Comune di Casamassima

Gestione del Territorio, Infrastrutture e Opere Pubbliche

QUESITO n.5

Allegato 1: corografia della rete e dei ripetitori su ortofoto

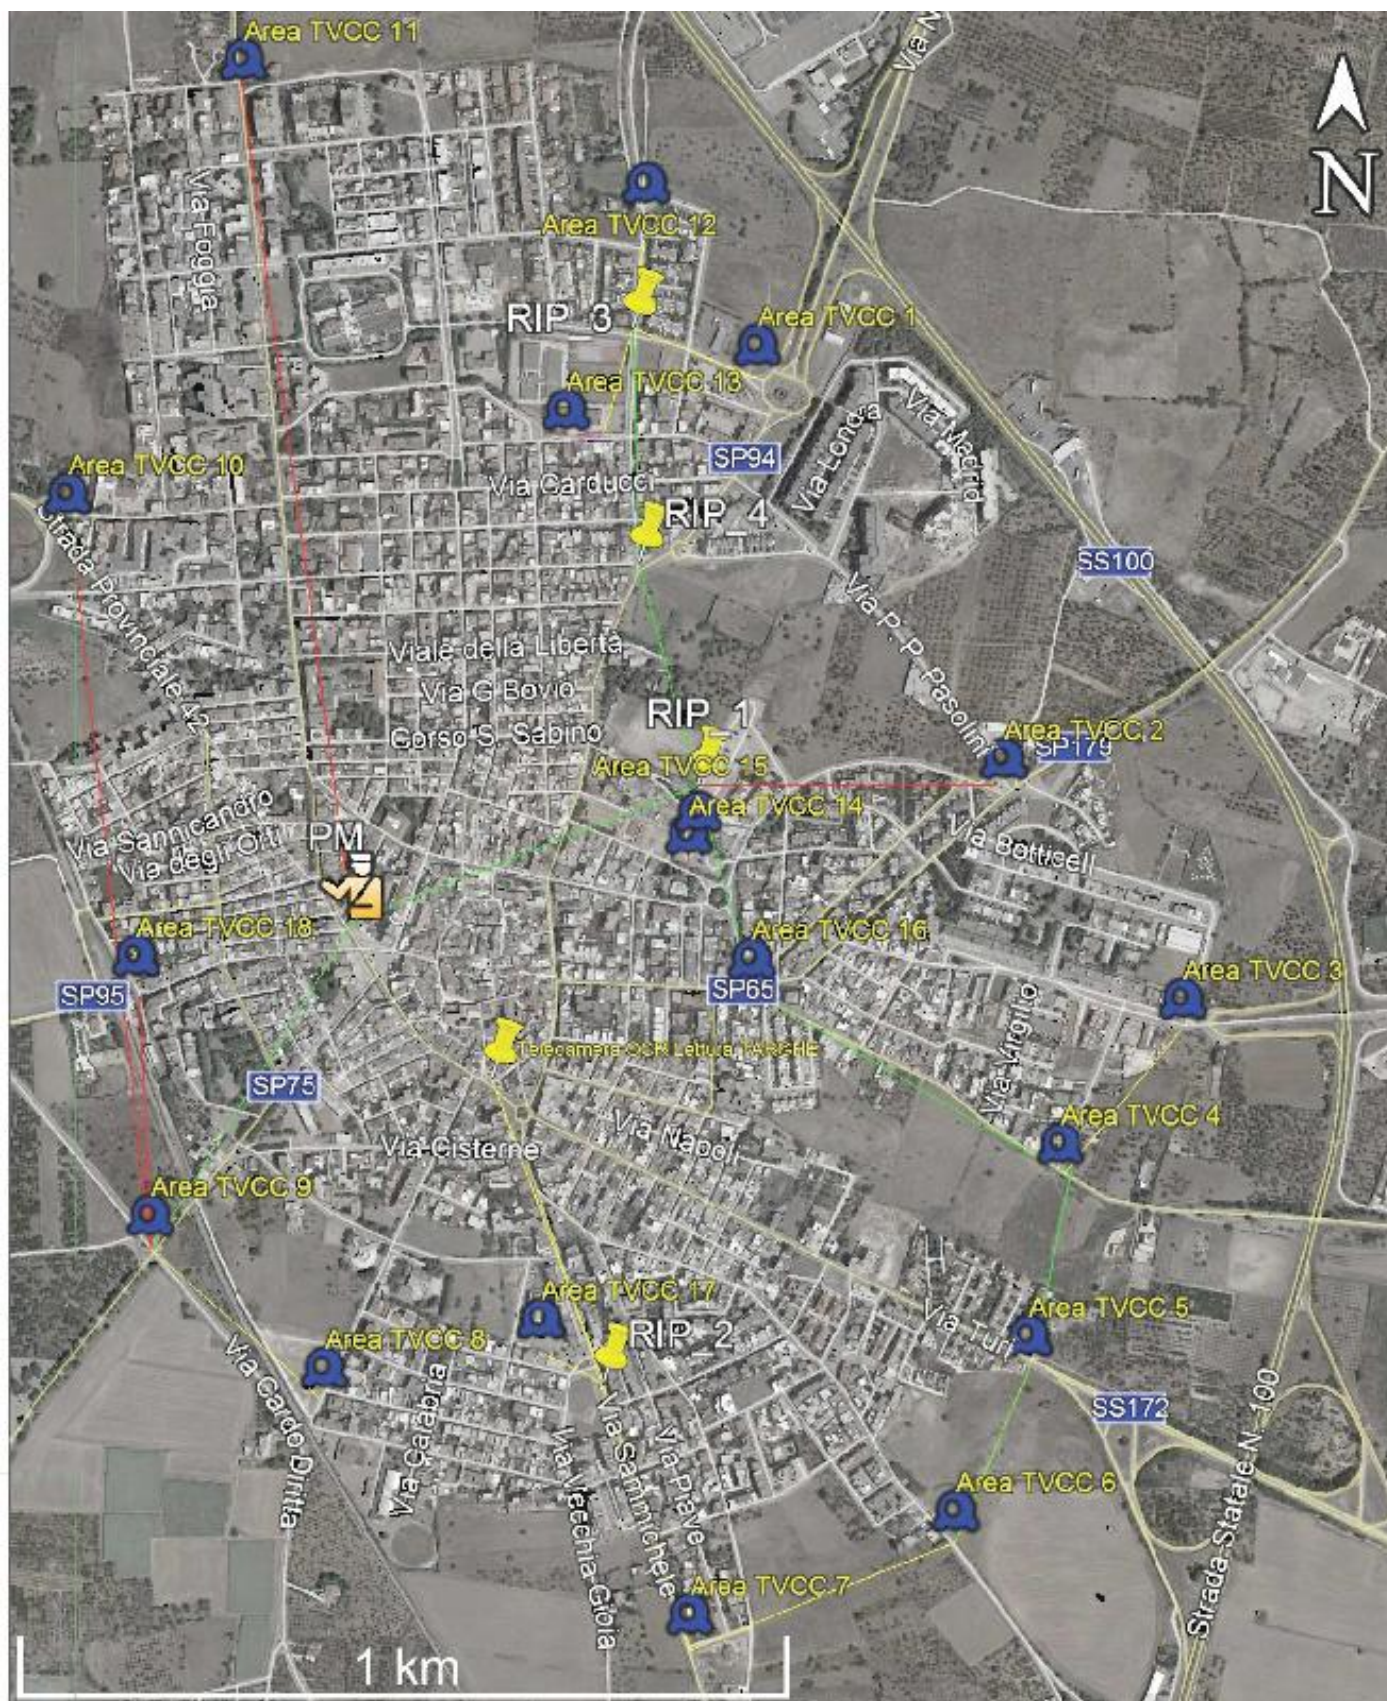
- 1) Rete wireless: è possibile avere uno schema della connettività tra i vari componenti wireless richiesti?
- 2) Nell'analisi prezzi - lotto A - non ci torna il numero di apparati richiesti (soprattutto apparati di dorsale e non di dorsale). Un esempio: gli apparati PtP non di dorsale che supponiamo siano quelli riferiti alle postazioni di ripresa sono 21. Nell'analisi prezzi ne vengono riportati 24.

Lo schema della connettività è quello riportato negli allegati di cui al Quesito n. 3, che ad ogni buon fine si allegano al presente quesito:

- 1: corografia della rete e dei ripetitori su ortofoto;
- 2: schema e tipologia della rete e dei ripetitori.
